House Check VZW - Erkend keuringsorganisme
 Marktplaats 1/3, 1740 Ternat
 Tel: 02 582 62 32
 Email: info@housecheck.be
 BTW BE0681.840.318

Verkoop [Afd 8.4.2]

Verslagnummer:
 31/08042025/45208/49116/1

Inspectie adres: Bloemkerslaan 32, 1851
 Grimbergen (België)
 Type: Verkoop [Afd 8.4.2]

Elektrisch bord

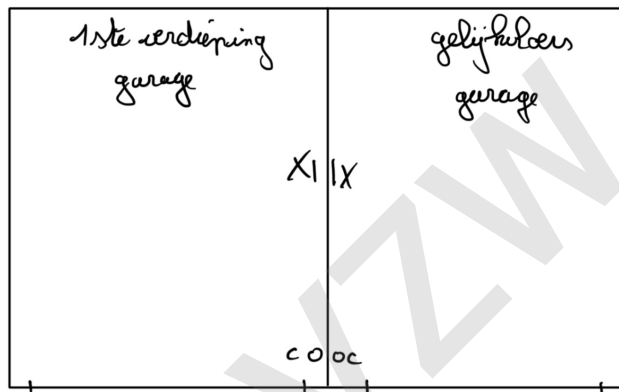
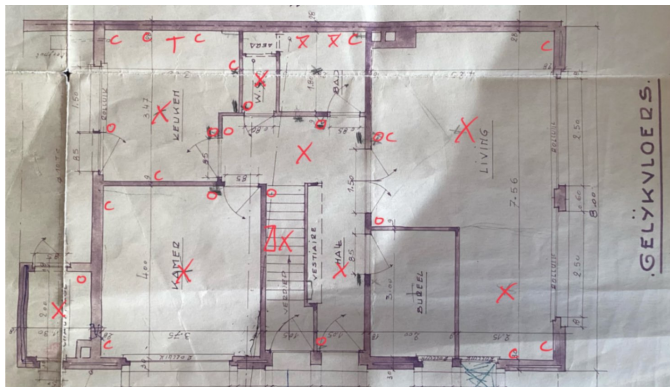
- De controle van een/meerdere foutlussen is niet afdoende, - oAfd 6.5.7.2.b.4.d; oAfd 6.4.6.4.b.4
- Het verdeelbord is onvoldoende gemarkeerd. Individuele markering, voedingsspanning en/of gevarendriehoek ontbreken. - oAfd 3.1.3.3; Afd 9.4.1

- De penautomaten/zekeringen van hetzelfde circuit zijn niet van dezelfde nominale grootte. - oAfd 5.3.5.5
- De houders van de penautomaten zijn niet uitgerust met een kaliberstuk. - oAfd 5.3.5.5.a

- De aardingsonderbreker is niet conform of afwezig. - oAfd 5.4.3.5
